○検討中の事項

令和 7 年 5 月 22 日に開催した都市計画マスタープラン策定委員会等において、下記について意見があり、次の通り対応を検討しています。

安中市下水道処理事業

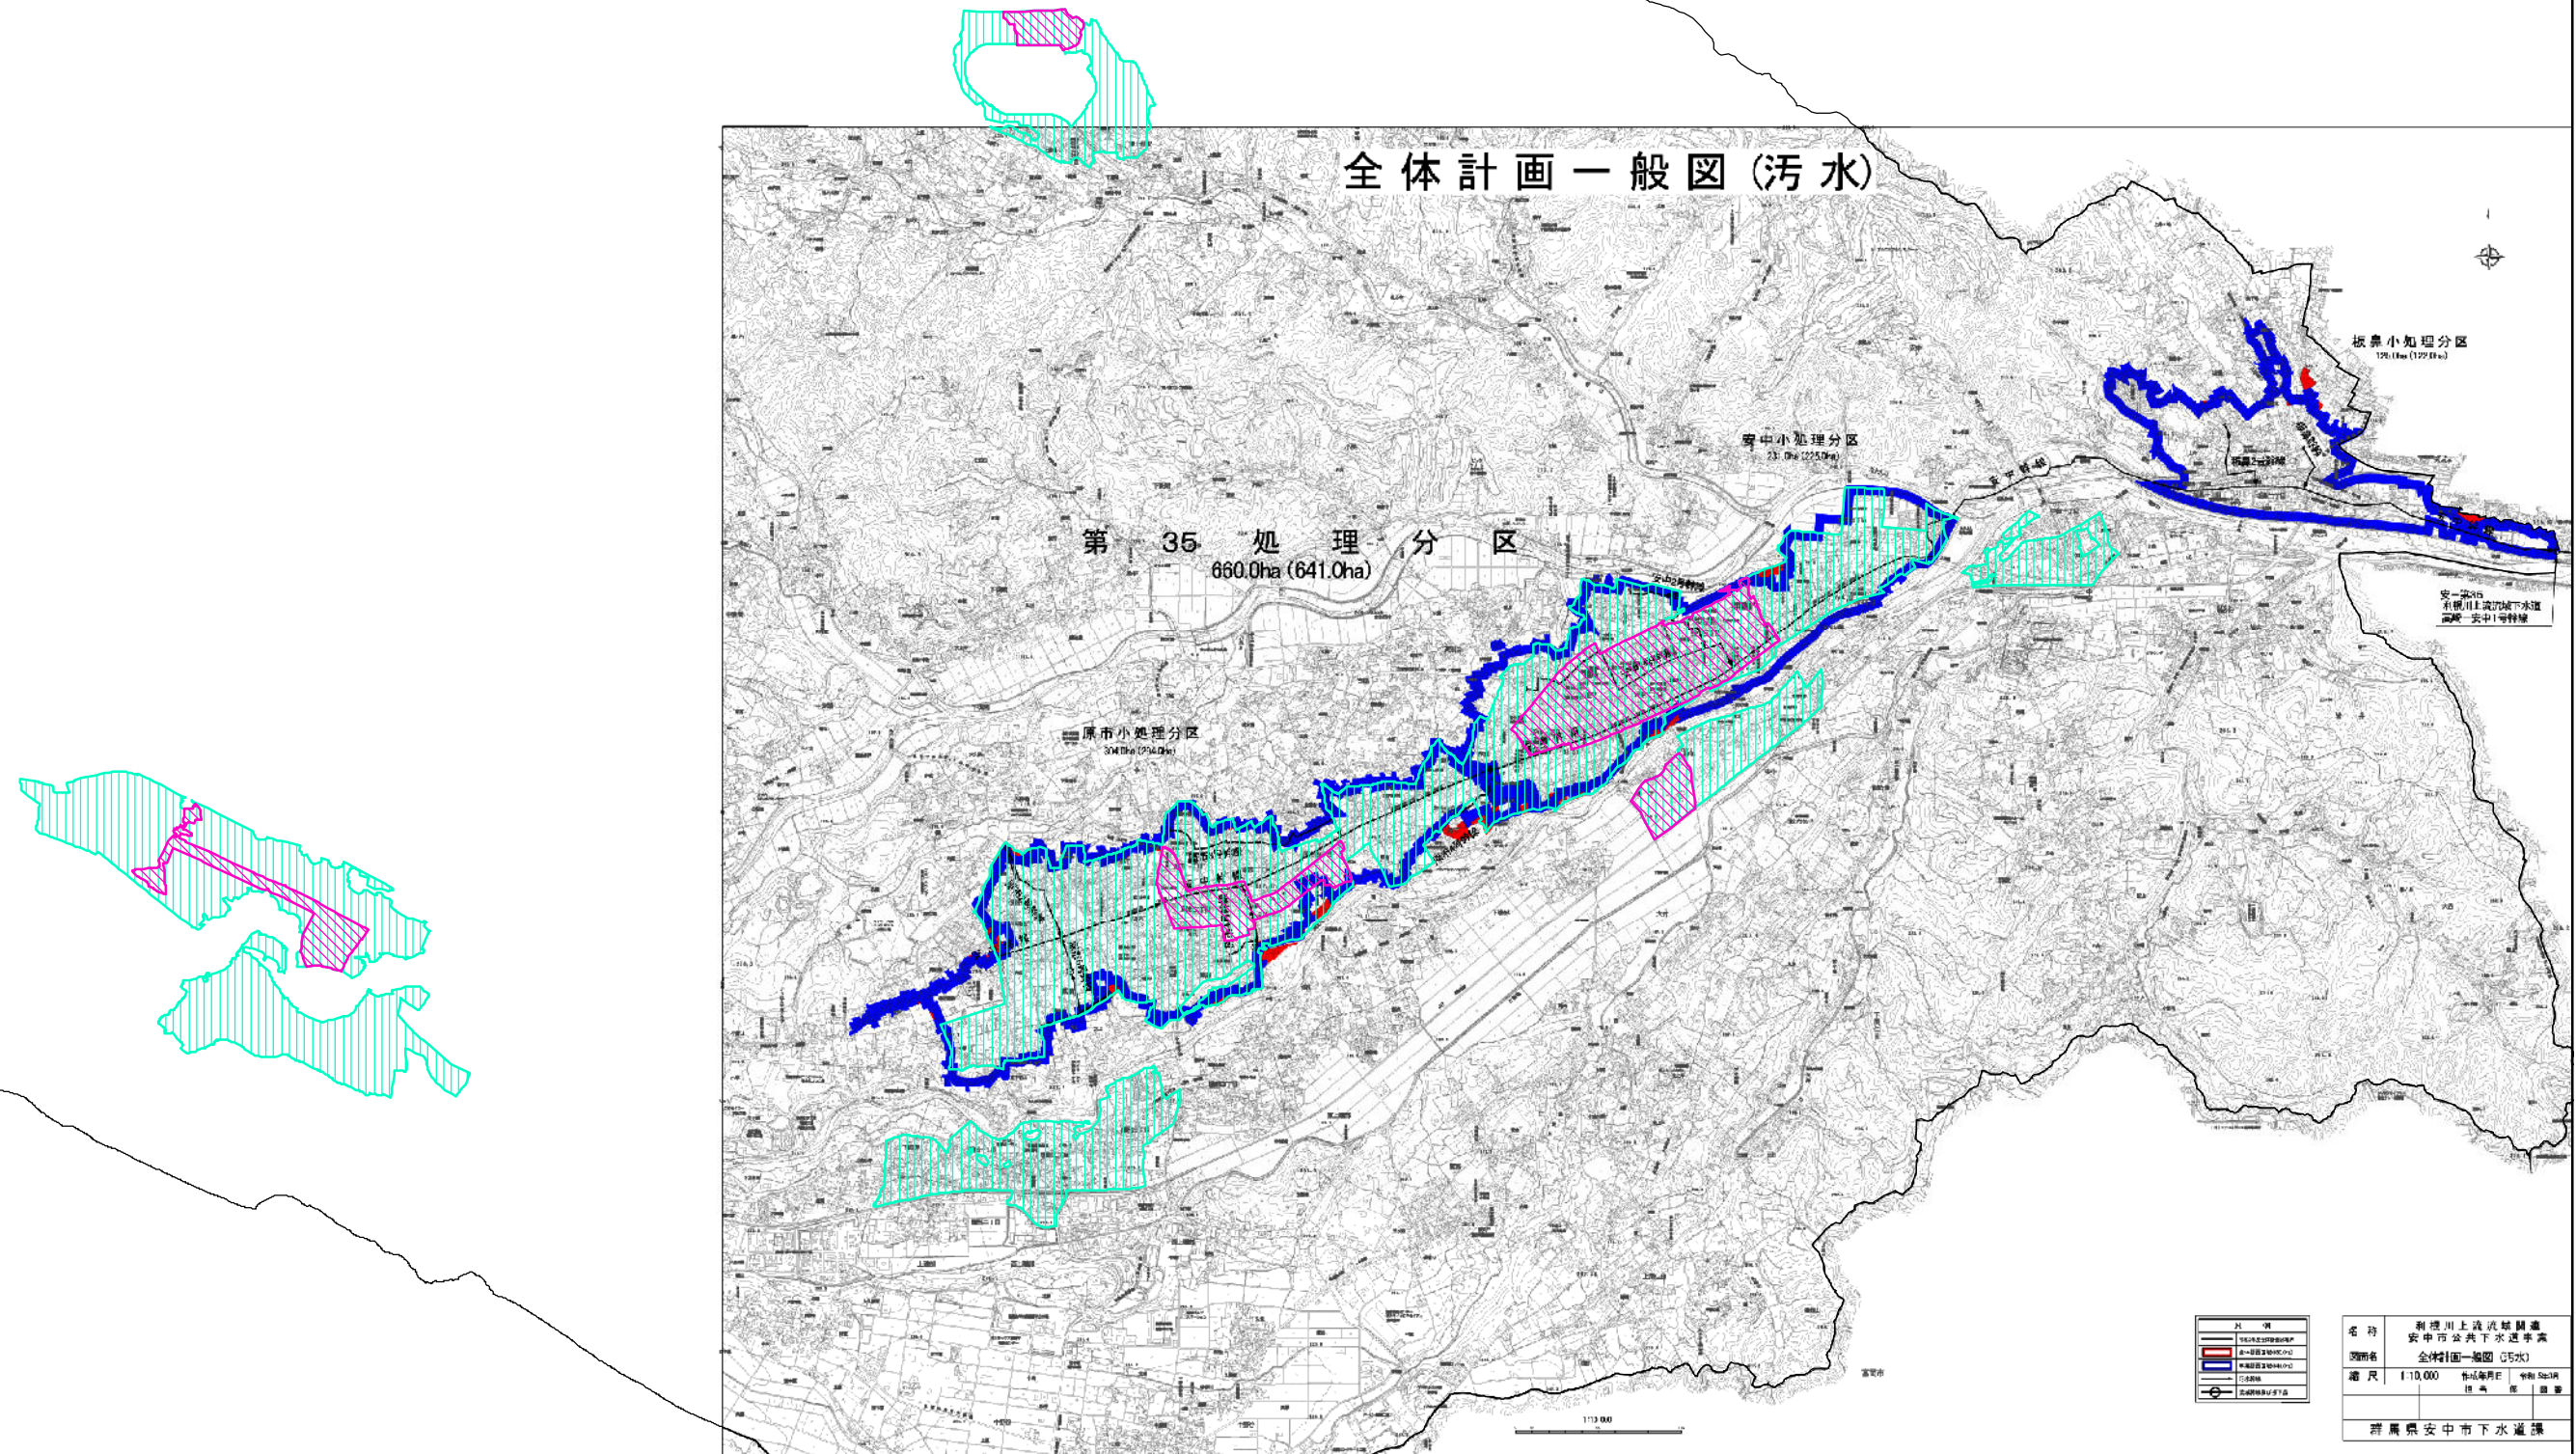
1 居住誘導区域において、インフラ等の既存ストックが充足された区域であるか確認したほうがよい。不足している場合には、将来的な投資が発生するため居住誘導区域から除くべき。特に、安中南地区については、土地区画整理事業が未整備であり、農地が残り、インフラが不十分なため、居住誘導区域から除くべきである。

⇒ 別紙のとおり確認し、下記の通り分析した

全体 あえて居住誘導区域から除くほど著しくインフラ不足の場所はないと判断

安中南地区 下水道の計画区域でないため、合併処理浄化槽により処理

幹線道路は高い水準で整備

農地部分やその他路線の整備が不十分な場所が存在

住民とのワークショップを通じた「あたらしいまちづくり」による整備により、整備不十分箇所については解消に取り組んでいる

参考図 1：群馬県及びその周辺の活断層の分布図

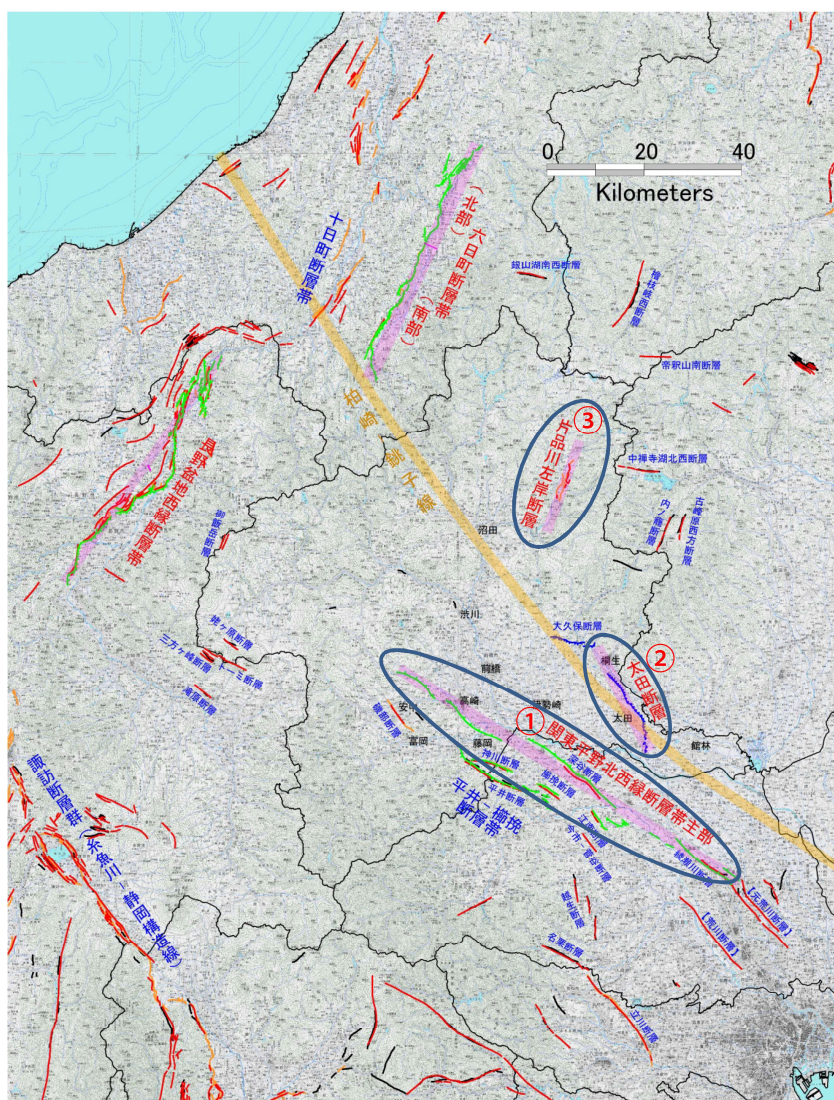
3 関東平野北西縁断層帯等の活断層について確認してもらいたい。

⇒ 参考資料3において、資料提供する
